Oggetto: **[ID VIP: 8530] NEIVE, BARBARESCO (CN) – Ripristino derivazione irrigua e nuovo impianto idroelettrico in corpo traversa sul fiume Tanaro.**

Proponente: Tanaro Power S.p.A.

Parere tecnico istruttorio della Soprintendenza speciale per il PNRR.

Fig. 17 - Vista del palo 20 da sostituire

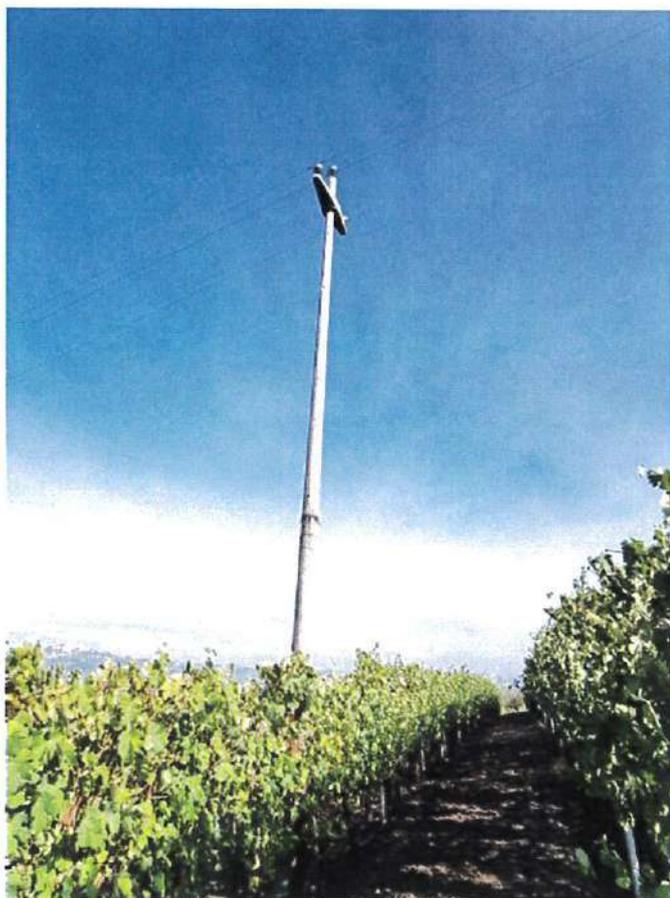
CONSIDERATO che il progetto di connessione alla RTN, per come proposto, prevede che il cavidotto interrato interessi una fascia boscata vincolata e che sia prevista la sostituzione di n. 6 pali di sostegno del cavidotto, nella parte terminale. Tali sostegni risultano essere posizionati per lo più all'interno di vigneti, appartenenti alla "core zone" del sito UNESCO e classificati, ai sensi dell'art. 20 delle NdA del Ppr come *Aree di elevato interesse agronomico – Classe I*; rispetto a quanto riscontrato dalla Scrivente, tuttavia, non risulta che il Proponente abbia approfondito a sufficienza i caratteri tipologici e dimensionali dei nuovi sostegni in relazione alla percezione nel relativo contesto paesaggistico di riferimento, attraverso uno studio di inserimento paesaggistico, ed in particolare alle analogie con i supporti esistenti – al fine della necessaria uniformità e continuità tipologica – chiarendone la relativa apprezzabilità dal nucleo storico di Neive e Barbaresco, nonché dai percorsi panoramici di riferimento; inoltre, come si evince dal reportage fotografico redatto dal Proponente, non sono stati valutati opportuni accorgimenti legati alle lavorazioni da attuarsi, necessarie alla sostituzione ed all'adeguamento delle palificate per l'elettrodotto poste all'interno dei vigneti.

immagini tratte dalla Relazione paesaggistica elaborata dal Proponente: a sx uno dei sei pali da sostituire, a dx porzione di percorso del cavidotto interrato

Figura 20 – Estratto della planimetria della connessione alla rete.

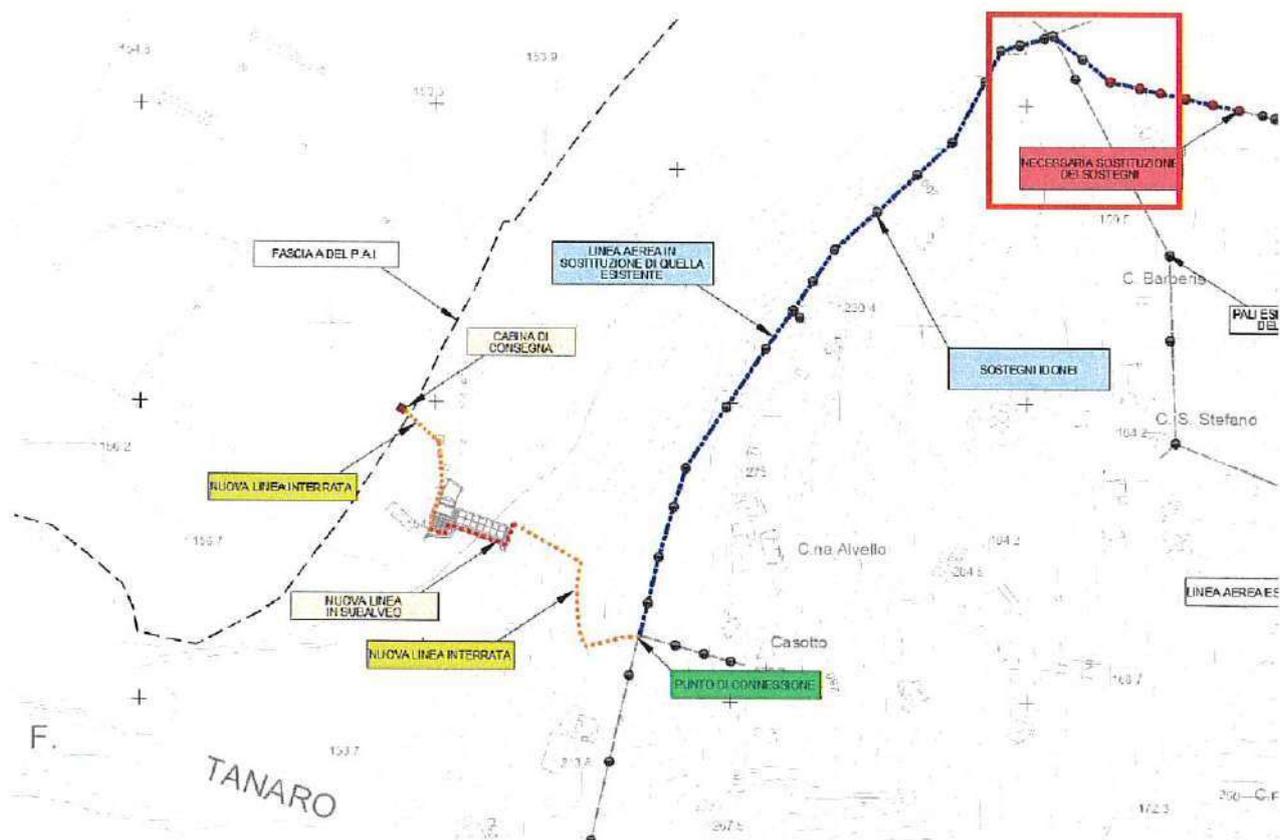
Nel riquadro i 6 pali oggetto di sostituzione

- considerato quanto indicato circa le opere correlate all'intervento, le quali prevedono le dotazioni necessarie alla connessione alla rete elettrica nazionale; tenuto conto che il progetto prevedeva in origine la realizzazione di una nuova cabina di consegna collegata in derivazione rigida a T su linea MT esistente Barbaresco e la connessione a T tramite conduttore aereo fino al separatore, dal separatore alla cabina di consegna tramite cavo interrato, nonché del potenziamento della linea fino al nodo in comune di Neive indicato come interessante la modifica dei relativi supporti (rif. Pag. 71 Relazione paesaggistica originaria relazione paesaggistica).
Vista la successiva modifica progettuale, in recepimento alle richieste effettuate dagli Uffici, (par. 5.10 – progetto di connessione della relazione tecnica), la quale in relazione ai confronti effettuati dal proponente con l'Ente gestore dell'energia elettrica (ENEL), ne consegue che *"Non vi sarà alcun nuovo elettrodotto, poiché quello previsto per l'attraversamento del F. Tanaro è stato sostituito, nella richiesta di modifica del preventivo di connessione, con il passaggio in subalveo in corrispondenza della traversa in progetto"*. Preso atto pertanto di come il progetto della nuova linea di connessione si componga *"della nuova linea interrata dalla cabina al punto di connessione, con passaggio Tanaro in subalveo"* e dal successivo adeguamento dell'elettrodotto esistente, attraverso *"la sostituzione del cavo per 1,6 km e di soli n. 6 supporti"*, ritenuti inadeguati (cfr. pag. 42 relazione tecnica);

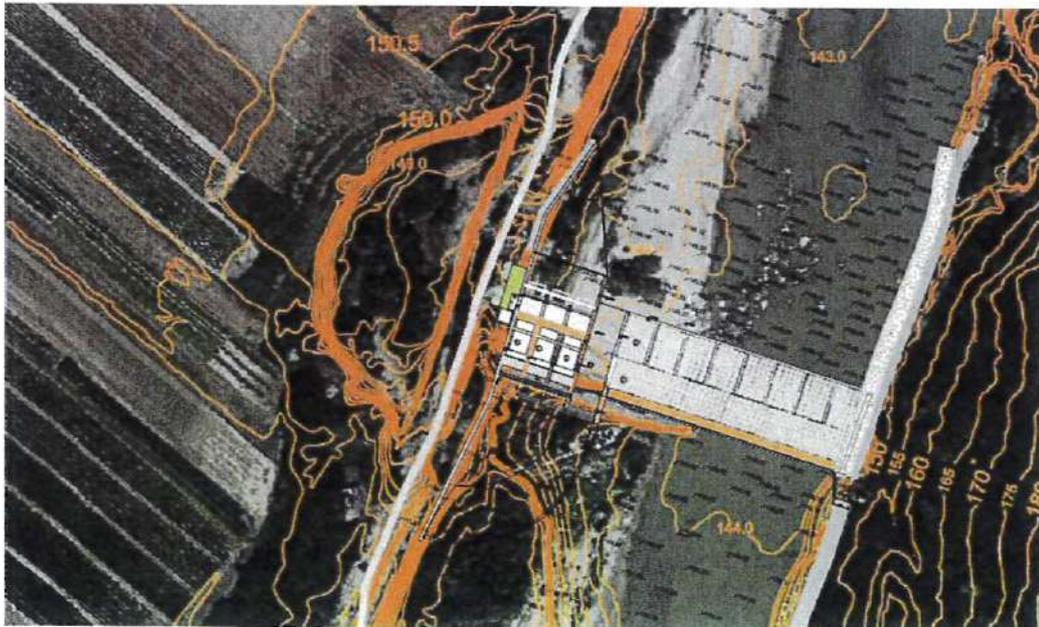
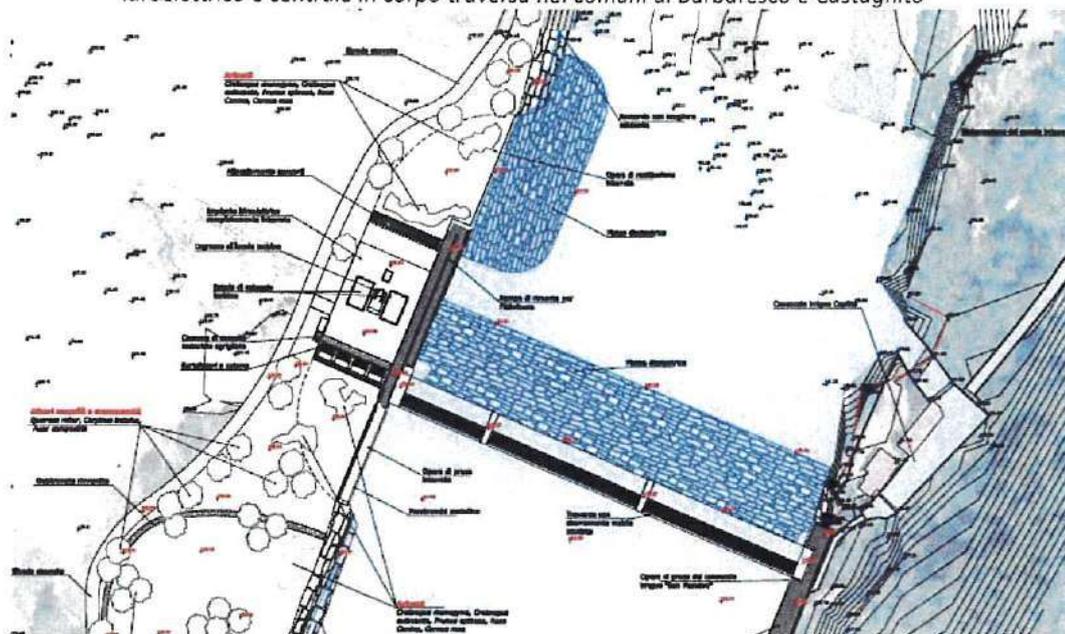
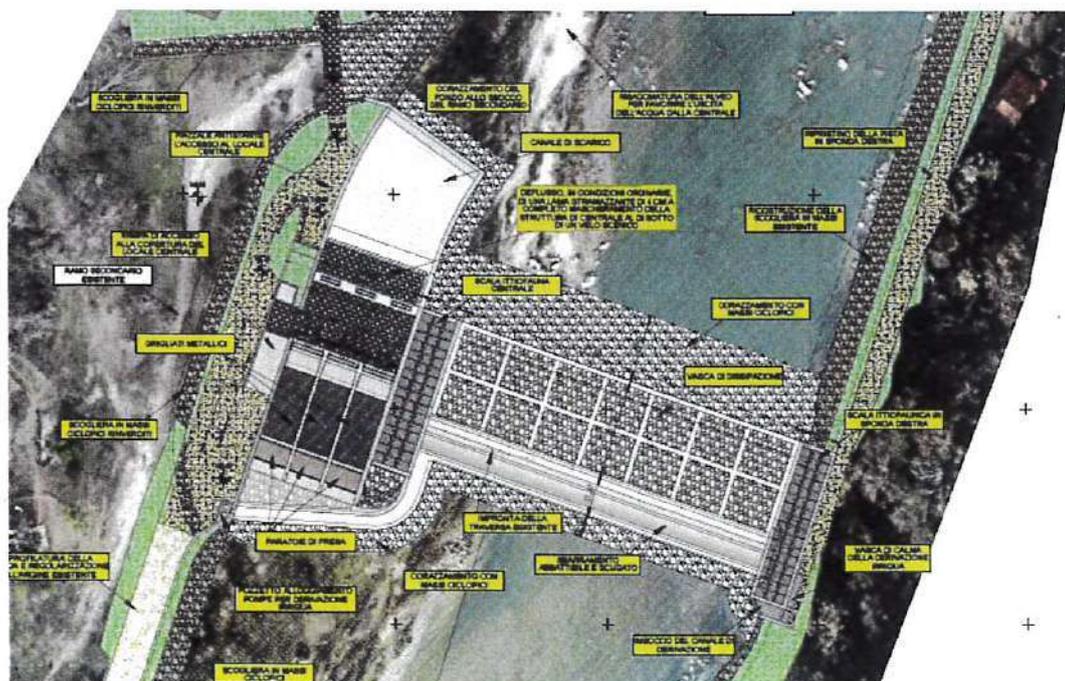
1. preliminarmente a quanto di seguito richiesto, preso atto di quanto riportato dal Proponente nelle proprie controdeduzioni, si chiede di voler predisporre opportuni **elaborati grafici di confronto tra i progetti precedentemente presentati in VIA e il progetto di cui trattasi** in quanto, agli atti della Scrivente, risulta che questo Ministero, si sia già espresso per analogo progetto (sottoposto a VIA e identificato al Ministero della transizione ecologica con gli ID VIP 2632, 3131, 3524); il predetto elaborato grafico di confronto, dovrà essere corredato da una relazione descrittiva di dettaglio che illustri le analogie e le differenze tra i progetti già valutati e quello

qui in valutazione, specificando, se ve ne fossero, le varianti intervenute in termini migliorativi rispetto a quanto già valutato al fine di superare le criticità allora evidenziate dalle Amministrazioni competenti al rilascio dei relativi pareri di competenza; a titolo esemplificativo e non esaustivo, si riportano a seguire gli stralci planimetrici dei progetti presentati nel corso del tempo dalle Società Proponenti, tratte dagli elaborati ancora pubblicati sul sito web dell'Autorità competente:

Schema progetto ID VIP 2632

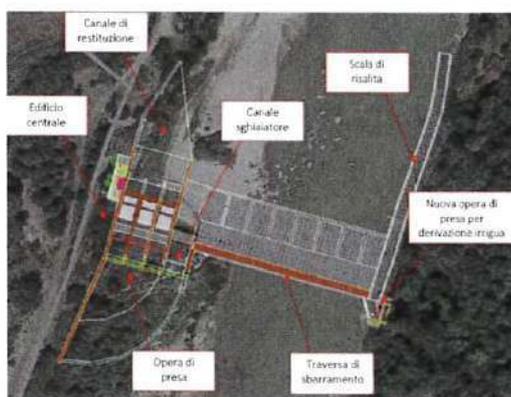
- il progetto **ID VIP 2632** - Impianto idroelettrico "Delle Rocche" sul fiume Tanaro – proposto da EDISON S.p.A prevedeva l'installazione di uno sbarramento "mobile", costituito da una struttura tubolare in tessuto gommato, posata su una platea in c.a. costituente la struttura fissa della traversa, regolandone l'elevazione sul fondo a partire da una condizione di completo abbattimento (corrispondente alla quota di sommità della soglia in progetto pari a 144,50 m s.l.m.) e prevedendo opere in ammortamento sulle sponde e sul locale della centrale, unica scala di risalita ittiofauna e collegamento alla linea elettrica nazionale in sinistra idraulica. Centrale idroelettrica sommersa;

Schema impianto ID VIP 3524

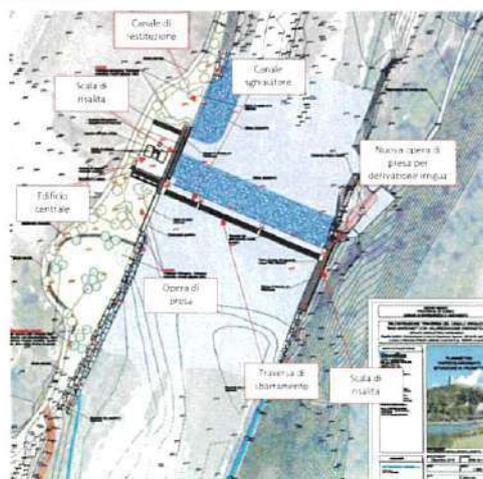
- c. **ID VIP 3524** - Impianto idroelettrico Barbaresco - Ricostruzione traversa del canale irriguo San Marzano con valorizzazione energetica – proposta da SAN FRANCESCO ENERGIE S.r.l.: il progetto prevedeva la realizzazione di un impianto idroelettrico in sponda sinistra del fiume Tanaro a valle della collina dell'abitato di Barbaresco e circa 1 km a monte del ponte della SP3 che collega Castagnito a Neive. L'opera valorizzava energeticamente la traversa utilizzata per la derivazione irrigua del Consorzio "Capitto", la quale è posta in sponda destra orografica. L'impianto, del tipo ad acque fluente, sfruttava la portata derivata dal Tanaro per la produzione di energia elettrica nella centrale prevista nel corpo della traversa fluviale. Il progetto prevedeva la realizzazione di una traversa composta da una soglia fissa in c.a. ed un sistema di innalzamento mobile, abbattibile durante le piene. L'impianto idroelettrico prevedeva l'opera di presa in sponda sinistra, appena a monte della traversa, di fronte alla derivazione irrigua. Il canale di derivazione (interrato con estradosso a quota di 149,60 m s.l.m.) formava una curva in pianta, di raccordo tra la soglia di presa e l'imbocco delle turbine. L'edificio di produzione era interrato con copertura in c.a. e quota dell'estradosso pari a 150,00 m s.l.m., in parte provvista di ricoprimento in terreno naturale e inerbimento. Al centro della platea era collocato l'unico elemento emergente dell'impianto che corrispondeva al vano di accesso pedonale alla centrale, due scale di risalita per l'ittiofauna agli estremi dello sbarramento.
